Fra: Birger <birger@tenden.net>
Sendt: 19. mai 2015 21:20
Til: Kjersti Flatråker
Emne: Merknader til Plansak 12602012000900 Bøvågen områdeplan

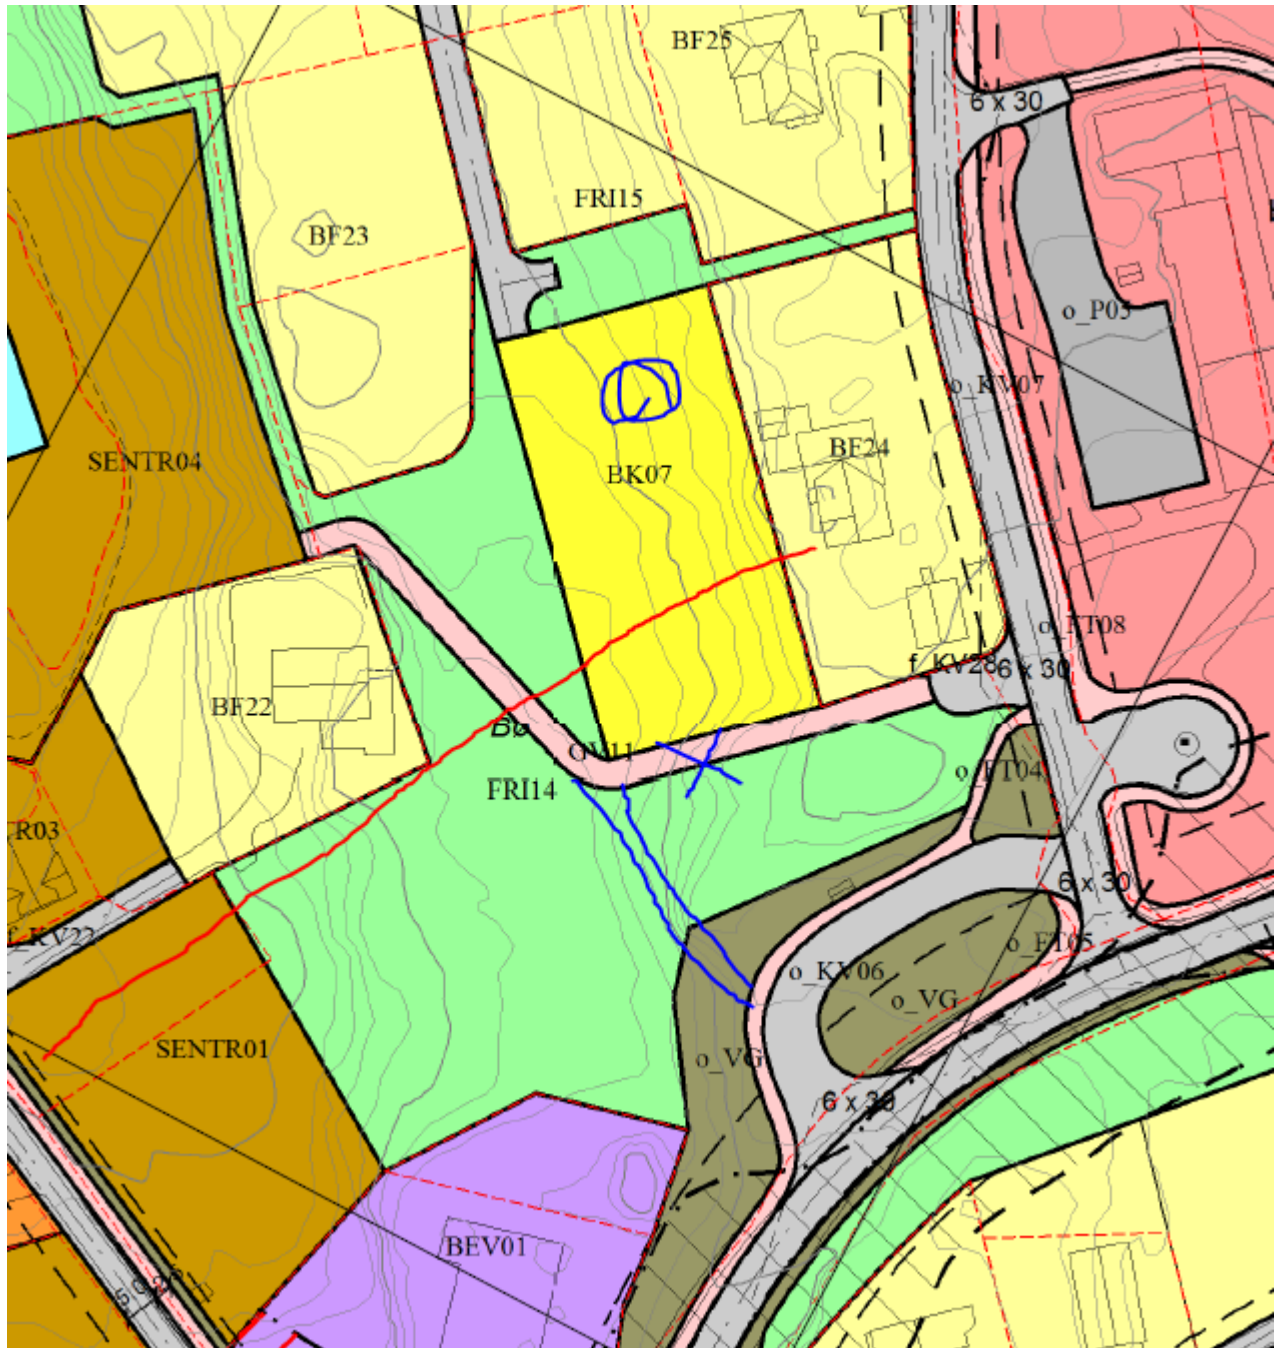
Det er vedlagt utklipp nedenfor med håndtegnet blå merker hvor det oppmodes å vurdere endringer, se punkt 1 og 2.

Det er også et rødt merke for eksisterende ledninger for vann og kloakk, se punkt 3. Her er det også et spørsmål/avklaring angående blokkbebyggelse.

På området hvor det er avmerka blokkbebyggelse (BK07) har vi tidligere rapportert at det fines en større jordkjeller i meget godt stand (se tegnet ring).

Denne er gammel og tilhørte det gamle bruket 24/1 i Bøvågen. Vi oppmoder om at denne blir besiktiget og vurdert bevart.

Vi oppmoder om at gangvei vurderes flyttet fra busskuret slik dette er tegnet. Årsaken er at det er ganske bratt slik den nå er tegnet og den kan med fordel flyttes lavere i terrenget.

Det er ikke angitt hva som menes med blokkbebyggelse. Vi ønsker ikke at det skal bygges leiligheter i flere etasjer på denne tomten (ref. BK07) som vil hindre utsyn.

Det må også gjøres oppmerksom på at vann og kloakk ligger i rør slik det er anmerket med rødt på tegningen under. Tilknytning til offentlig vann og kloakk er i kum ved vei til Bøvågen.
